INFORME TÉCNICO DE INSPECCIÓN AL SITIO DE DESARROLLO DEL PROYECTO

<b>Proyecto:</b>	RESIDENCIAL VERSALLES		
<b>Categoría:</b>	I		
<b>Promotor:</b>	VERSALLES CONSTRUCTION, CORP.		
<b>Representante Legal:</b>	LUIS ARMANDO SAAVEDRA SAAVEDRA		
<b>Ubicación:</b>	Corregimiento de San Juan Bautista, Distrito de Chitré, provincia de Herrera.		
<b>Expediente No.:</b>	DRHE-I-F-27-2020		
<b>Fecha de la inspección:</b>	29 de Octubre de 2020		
<b>Fecha del Informe:</b>	30 de Octubre de 2020		
<b>Participantes</b>	Nombre	Cargo	Institución
	Francisco Cortés	Evaluador de Impacto Ambiental	MiAmbiente – Dirección Regional de Herrera
	Misael Recuero	Arquitecto	Grupo Urbe
	Isaías Cárdenas	En representación del promotor del proyecto

Informe Técnico de Inspección a Campo del proyecto "RESIDENCIAL VERSALLES".

Fig. N° 4 Se observa viviendas construidas tres en total y una en etapa de construcción, personas trabajando en la misma y materiales entre estos: arena, piedra y cemento. Las viviendas están dentro de la finca donde se pretende desarrollar el proyecto.

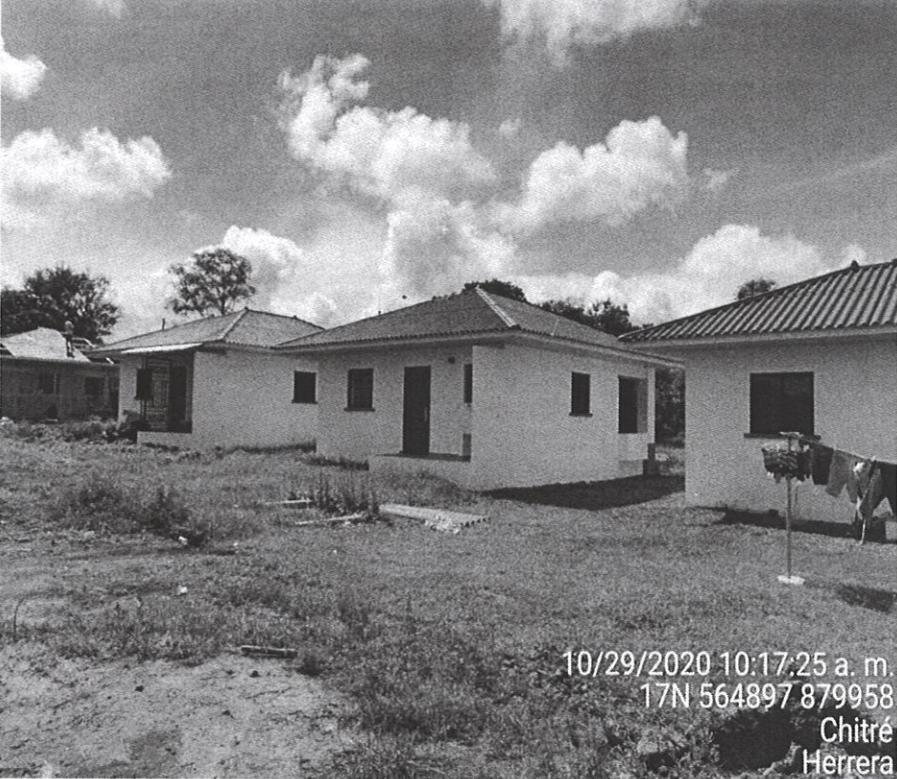
- Se observó dentro del polígono donde se pretende desarrollar el proyecto, la construcción de tres (3), viviendas ya finalizadas y una (1) en etapa de construcción, personas trabajando en la misma. Materiales de construcción siendo estos: arena, piedra y cemento.
